ENQUÊTE PUBLIQUE RELATIVE  
AUX TRAVAUX D'AMENAGEMENT DU VIGNOBLE  
DE LA COMMUNE DE SAULCHERY

CONCLUSIONS ET AVIS MOTIVÉ  
DU COMMISSAIRE-ENQUÊTEUR  
SUR LA DEMANDE D'AUTORISATION  
ENVIRONNEMENTALE CONCERNANT LES TRAVAUX  
D'AMÉNAGEMENT DU VIGNOBLE DE SAULCHERY

Michel DARD – Commissaire-enquêteur

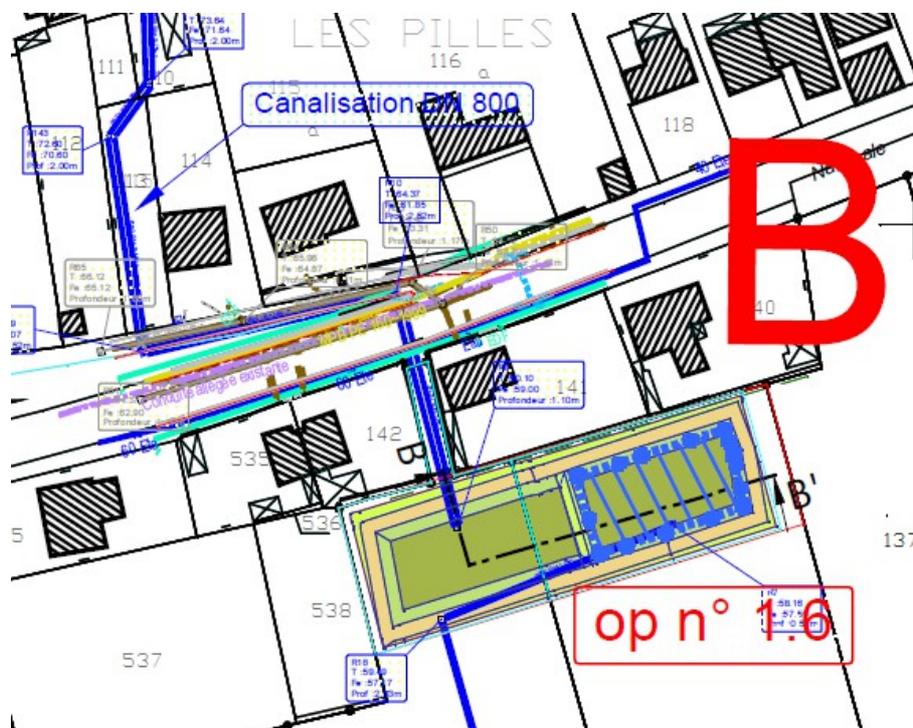
Cette personne conteste l'emplacement du bassin B. Estimant que la distance qui sépare le bassin de la clôture de son jardin apparaît très réduite, elle demande une appréciation métrée de cette distance et propose de déplacer le bassin B au milieu de la « plaine », voire près de la Marne.

Madame Dubois s'inquiète des répercussions et des dommages éventuels sur le mur et le bâtiment exposés au creusement de la canalisation de diamètre 800 mm

**Sauf si la possibilité était offerte d'y parvenir autrement , le passage par lequel passera la canalisation de 800 mm est le seul lieu à disposition de la commune pour que les eaux recueillies aboutissent au bassin B comme on peut le constater sur l'extrait de plan qui précède.**

Monsieur Drémont est propriétaire de la parcelle 138 où sera implantée une partie du bassin B. Il demande que le segment de terrain se trouvant à l'Est du bassin (cf supra l'extrait de plan) soit occupé par le bassin d'infiltration B jusqu'à la limite de sa propriété, quitte à rogner sur le versant sud du projet de bassin eu égard au volume retenu dans le dossier d'enquête.

L'emplacement du bassin B a été choisi en compromis entre :

- les possibilités réglementaires ; la plaine agricole fait l'objet d'un Plan de Prévention des Risques inondation par débordement de la Marne restreignant toute excavation,.
- L'impact sur l'activité agricole : pour minimiser cet impact, le bassin ne peut pas être envisagé en milieu de parcelle mais sur sa bordure,
- le coût des aménagements ; décaler le bassin à l'Est augmente considérablement les coûts de canalisation Ø 800 sous voirie.

Cet emplacement du bassin B nous permet d'optimiser les phénomènes de décantation et de traitement des eaux tout en évitant les risques d'obstacle à l'écoulement en lit majeur. De ce fait, la clôture du bassin tel que prévu (sic) sera bien accolée à la limite cadastrale de sa propriété. Le bassin sera établi en retrait de quelques mètres de cette clôture.

A terme, la plantation d'une haie arbustive pourra être envisagée pour masquer la vue du bassin.

**Outre que son déplacement un peu plus en aval reviendrait à implanter le bassin B en zone rouge du Plan de Prévention du Risque inondation de la Marne, sa situation en haut de pente est censée le soustraire au phénomène de remontée de nappe. Ainsi le choix d'implantation du bassin B au plus haut des parcelles ZD 139 ET ZD 138 est-il tant justifié que cohérent.**

**S'agissant de la question relative à la distance métrée pour laquelle le porteur de projet n'a pas précisément répondu, il semble que l'usage veuille que la ligne séparative entre deux terrains pour les plantations dont la hauteur dépasse 2 mètres soit de 2 mètres et de 50 cm pour les plantations dont la hauteur est inférieure à deux mètres. En considération de la hauteur de grillage du bassin de rétention, je recommanderai une implantation de haie à 2 mètres au minimum de la clôture de Madame Dubois.**

*L'entreprise retenue pour la réalisation des travaux a été choisie pour son expérience sur des travaux similaires, avec notamment des passages de canalisation en milieu semi-urbain.*

*Les travaux seront suivis par la commune et le maître d'œuvre, et pourront faire l'objet d'un état des lieux contradictoire avant et après réalisation, avec constat d'huissier.*

*Dans la convention d'acquisition amiable signée par la commune et M. DREMONT, il est bien établi que l'acquisition porte également sur le segment signalé par M DREMONT lors de l'enquête.*

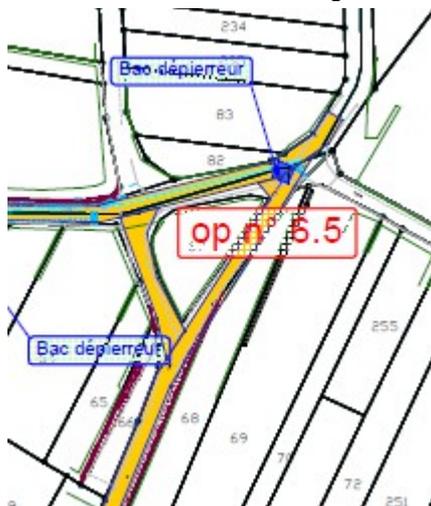
Monsieur Gautier souhaite savoir s'il est possible d'avoir recours à des puits d'infiltration d'eau sur la plaine de Saulchery. L'intention serait d'assainir les flaques d'eau des chemins. Il demande à savoir si de telles opérations sont envisageables eu égard aux dispositions du captage d'eau potable

**Techniquement**, la mise en place de puits d'infiltration nécessite de s'assurer du caractère drainant du sol en profondeur, sans écoulement pour autant de cette eau plus en aval (effet source). Pour cette raison, cette technique est peu recommandée sur les coteaux viticoles, ceux-ci étant constitués d'alternances de couches perméables et imperméables. En outre, l'infiltration directement dans des puits des eaux circulant dans le vignoble n'est pas souhaitable dans la mesure où il est préférable de décanter et de traiter les eaux avant infiltration, ce que prévoient les bassins avec des compartiments dédiés. La dépollution des eaux avant de rejoindre le milieu naturel est en effet totalement partie prenante du projet.

**Réglementairement**, les puits d'infiltration ont vocation à collecter des eaux de ruissellement tout comme les bassins. Ils sont soumis à la Doctrine établie par les pouvoirs publics axonais, qui précise « Les bassins d'infiltration ne devront pas être privilégiés s'ils sont situés dans le coteau. Dans l'hypothèse où leur implantation s'avère indispensable, une étude de glissement de terrain est obligatoire ». Enfin, l'avis d'un hydrogéologue agréé est demandé pour des opérations conduites dans le périmètre d'un captage d'eau potable, sachant que toute excavation est interdite dans le périmètre rapproché du captage de Charly-sur-Marne.

La réponse apportée par le porteur de projet sur le plan de la seule réglementation est concise et m'apparaît d'autant plus suffisante que l'intérêt particulier qui sous-tendait la question visait justement – m'a-t-il semblé au cours des entretiens que j'ai eu avec Monsieur Gautier – le périmètre éloigné du captage de Charly-sur-Marne ;
